## INFORME A/36/12933-1

**Asunto:** Informe de respuesta al promotor para el proyecto "Parque Eólico Alto da Telleira".T.M: Covelo y A Cañiza (Pontevedra) Clave: IN661A 2011/3-4

**Peticionario:** Servizo de Enerxía e Minas. Xefatura Territorial de Pontevedra. Vicepresidencia Segunda e Consellería de Economía, Empresa e Innovación. Xunta de Galicia

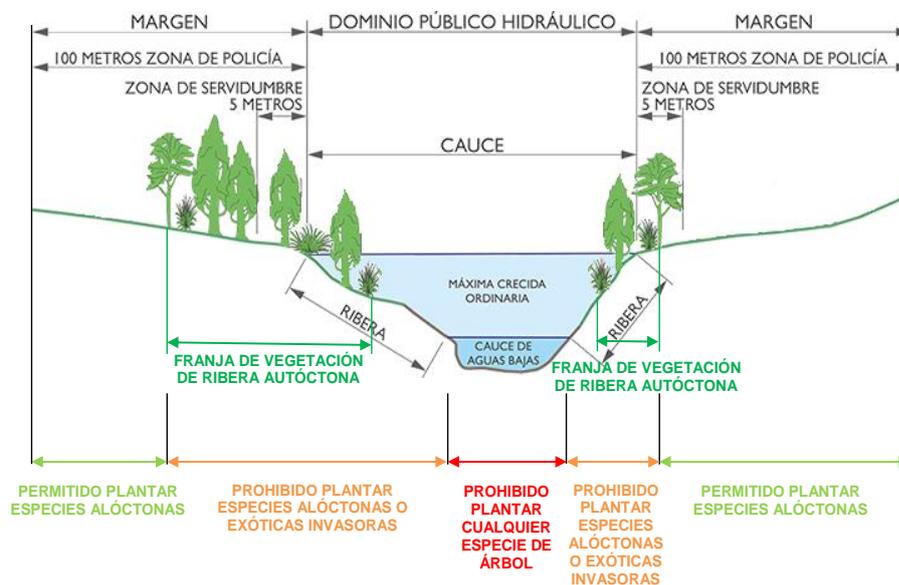
**Respuesta de CHMS:** Se considera adecuada la aclaración, así como el uso de especies autóctonas. A este respecto se aclara lo siguiente: Las repoblaciones propuestas deberán realizarse conforme al Real Decreto 289/2003, de 7 de marzo, sobre comercialización de los materiales forestales de reproducción, y de acuerdo con lo dispuesto en los artículos 73 y 74 del Reglamento del Dominio Público Hidráulico y en el artículo 34.-Tala y Plantación de Árboles del Anexo III del Real Decreto 1/2016 (Plan hidrológico Miño-Sil), en particular en el apartado 3 donde se dice que: *“En todo caso, se deberá respetar el dominio público hidráulico y la franja de vegetación de ribera autóctona de la zona de servidumbre y policía, de forma que las plantaciones que se vayan a autorizar no se realicen con especies alóctonas o exóticas invasoras, conforme al artículo 3 de la Ley 42/2007, de 13 de diciembre, del Patrimonio Natural y de la Biodiversidad, con el objetivo de preservar el estado del dominio público hidráulico y sus zonas adyacentes, y prevenir el deterioro del ecosistema fluvial, contribuyendo a su mejora. En cualquier caso no se podrán realizar plantaciones en el cauce de aguas bajas”*, así como en la circular de Presidencia de este Organismo de cuenca de 8 de febrero de 2017. A continuación se muestra un esquema

ilustrativo donde se especifican las zonas de prohibición y de autorización de plantación de especies arbóreas.
